改善箇所説明図（型式 SD-GD020A(通称名 GD755-3)の例)

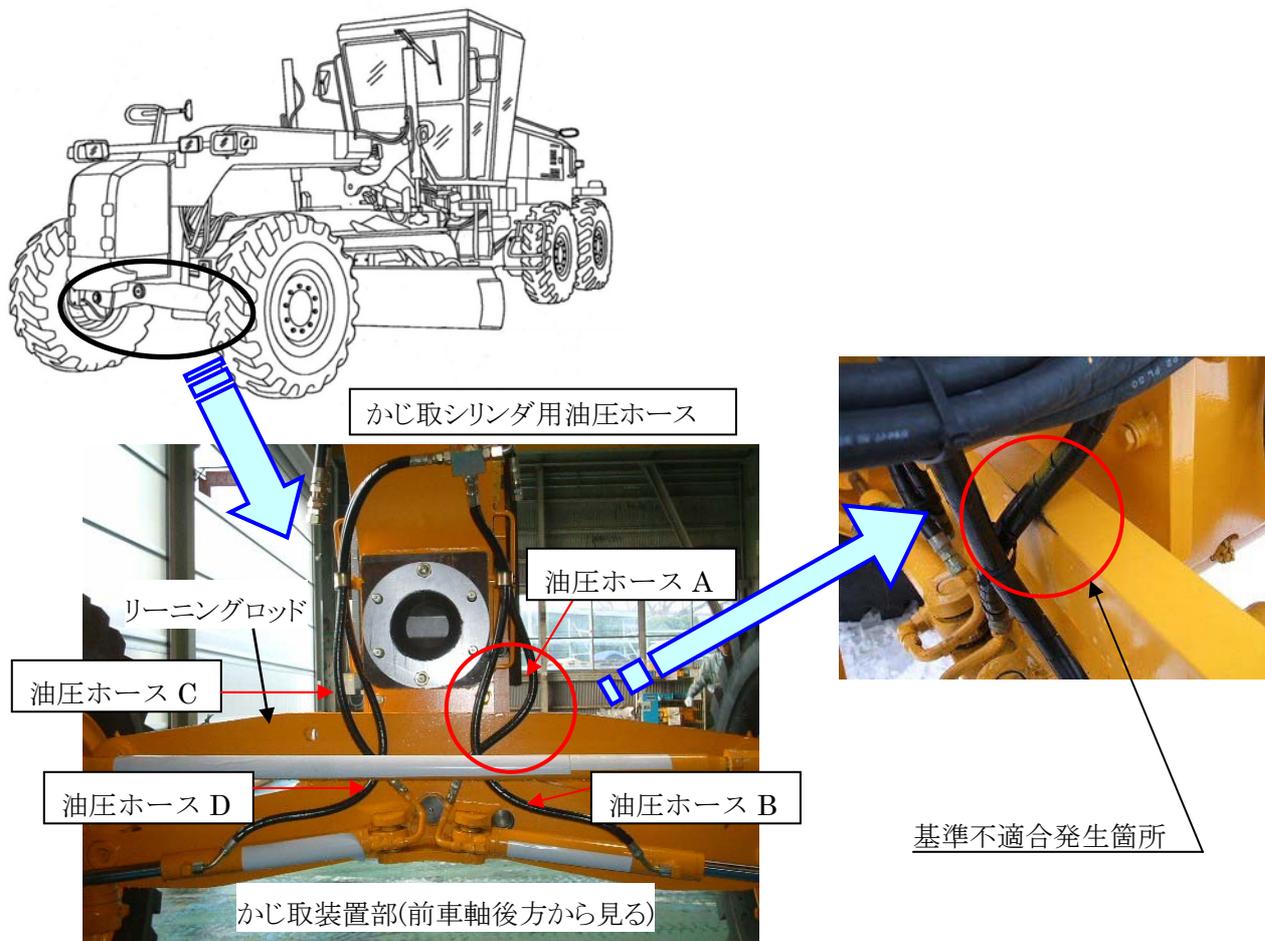
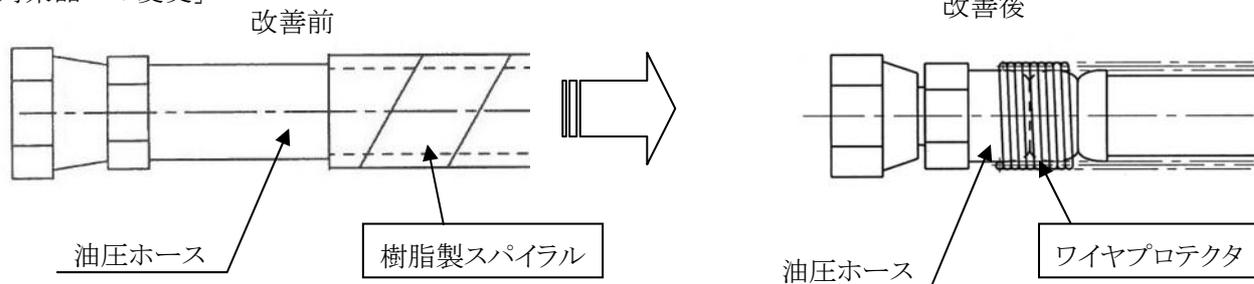
かじ取シリンダの組立行程において、指示が不適切なため、油圧ホースが捩れた状態で組み立てられたものがある。そのため、タイヤを傾けた状態（リーニング状態）でかじを大きく切ると、油圧ホースがリーニングロッドと干渉するものがあり、そのまま使用を続けると、当該油圧ホースが損傷し、最悪の場合、ホースに穴が開き作動油が漏れ、かじ取操作ができなくなるおそれがある。

改善措置の内容：全車両、かじ取シリンダの油圧ホースを対策品に交換するとともに、一部車両について、油圧ホースの組み立て方を変更する。

「対策品への変更」

「組み立て方の変更」

油圧ホース A と油圧ホース B の交差前後位置を変更する。

識別：対策品の外観形状で識別する。
